Mission régionale d'autorité environnementale
ÎLE-DE-FRANCE

**Avis délibéré
de la Mission régionale d'autorité environnementale d'Île-
de-France sur le projet de construction d'un ensemble
immobilier de grande hauteur dénommé « Les Miroirs »
à Courbevoie (Hauts-de-Seine)**

N°MRAe 2021-1712
en date du 12/08/2021

Figure 7: Ombrages sur les tours - Façade Est -Étude d'impact p. 245

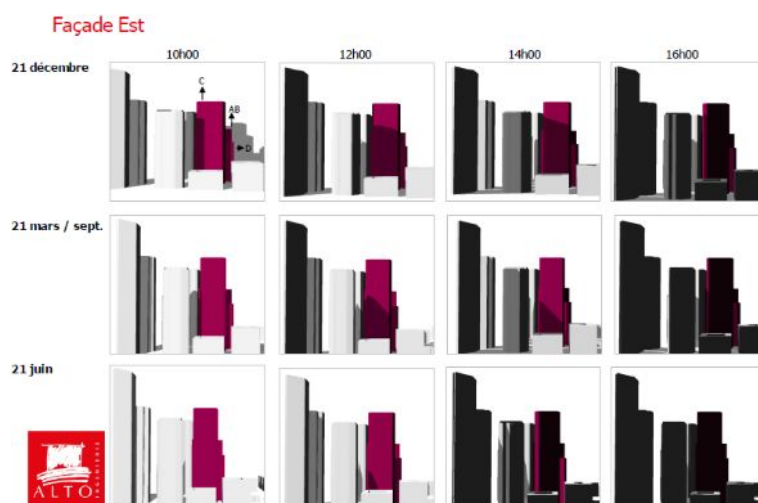
La MRAe relève que la problématique de l'ombre portée du projet est amoindrie dans l'étude d'impact qui estime que la présence de tours sur le secteur engendre déjà des ombrages et conclut ainsi sur un impact supplémentaire du projet faible. Or, l'examen des ombrages montre un certain accroissement de l'ombre portée sur le secteur Diderot-Aubran au printemps et en automne.

La MRAe remarque également que des immeubles d'habitation et le collège des Renardières sont à proximité immédiate du site du projet. Il apparaît selon l'étude d'impact (p.241) que ces bâtiments seront : « davantage

dans l'ombre ». Il convient donc d'apporter plus de précisions sur l'incidence de la perte d'ensoleillement sur ces bâtiments.

(5) La MRAe recommande d'évaluer et modéliser avec précision la perte d'ensoleillement induite (heures/jours/saisons) par le projet sur les bâtiments d'habitation alentours et le collège des Renardières, et d'expliquer les mesures prises pour l'éviter ou la réduire.

Figure 8: Vue 3D des niveaux sonores à 2m en façade des bâtiments A, B et C - étude d'impact p.134

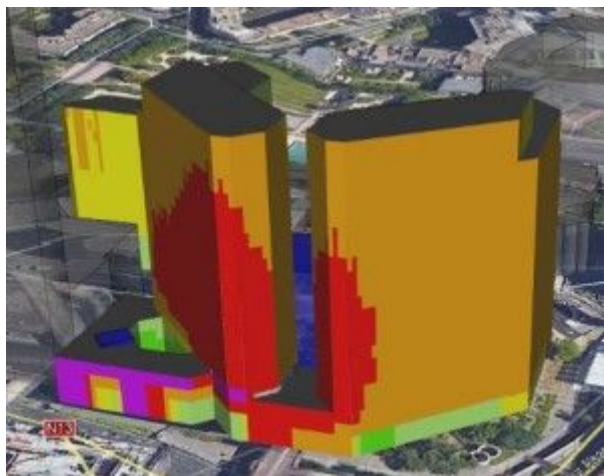
En phase d'exploitation, l'étude d'impact précise que : « le projet n'induit pas d'impact négatif sur l'environnement sonore : la nouvelle configuration de l'îlot va modifier la répartition du bruit sans pour autant l'aggraver ni l'améliorer ». Toutefois, pour la MRAe, le projet prévoit des immeubles plus proches des axes par rapport aux immeubles existants. L'environnement acoustique en façade des futures tours est donc dégradé.

Au niveau des mesures de protection, le maître d'ouvrage précise (p.291) que « compte tenu de la proximité immédiate des futurs bâtiments vis-à-vis des voiries existantes et le manque d'emprise disponible, le seul dispositif de protection acoustique envisageable est un renforcement de l'isolation acoustique de la façade ».

La MRAe rappelle que ces protections sont utiles pour la partie de l'année où le bâtiment fonctionne de manière close. Au printemps et à l'été, les usagers sont exposés à une pollution sonore diurne élevée, lorsque les fenêtres sont ouvertes ou s'ils utilisent les nombreux balcons prévus par le projet. La MRAe indique que les modélisations doivent prendre en compte cette situation et la rapprocher des valeurs recommandées par l'Organisation mondiale de la santé (OMS) de ne pas dépasser les 53 dBA (L_{den}) dans la journée.

Figure 9: Cartographie des valeurs d'isolement acoustique en façade relative au classement sonore - Etude d'impact p.292

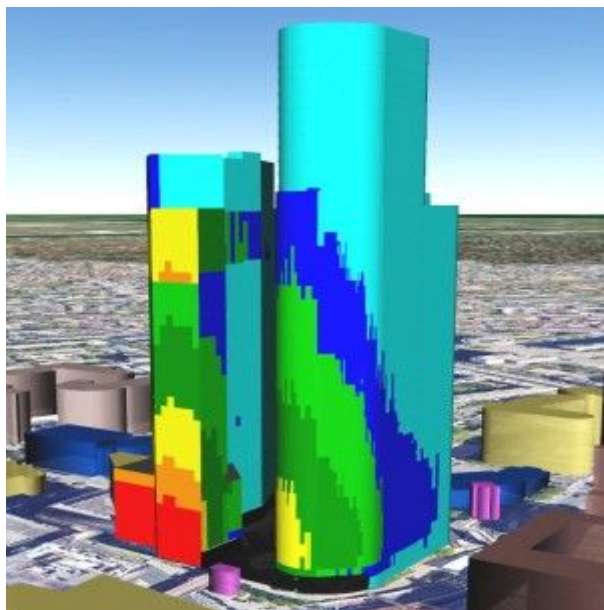
La MRAe note que cette problématique a été intégrée dans les mesures de réduction (p. 291) et que par ailleurs des mesures de suivi sont également prévues afin de vérifier que les niveaux d'acoustique intérieur et que le confort est respecté.

(10) La MRAe recommande de compléter l'étude d'impact par la comparaison des valeurs de nuisances sonores simulées après réalisation du projet avec les valeurs recommandées par l'Organisation mondiale de la santé d'une part et en prenant en compte l'exposition à ces nuisances lors de l'usage des balcons ou avec les fenêtres ou baies vitrées ouvertes au printemps et à l'été, d'autre part.
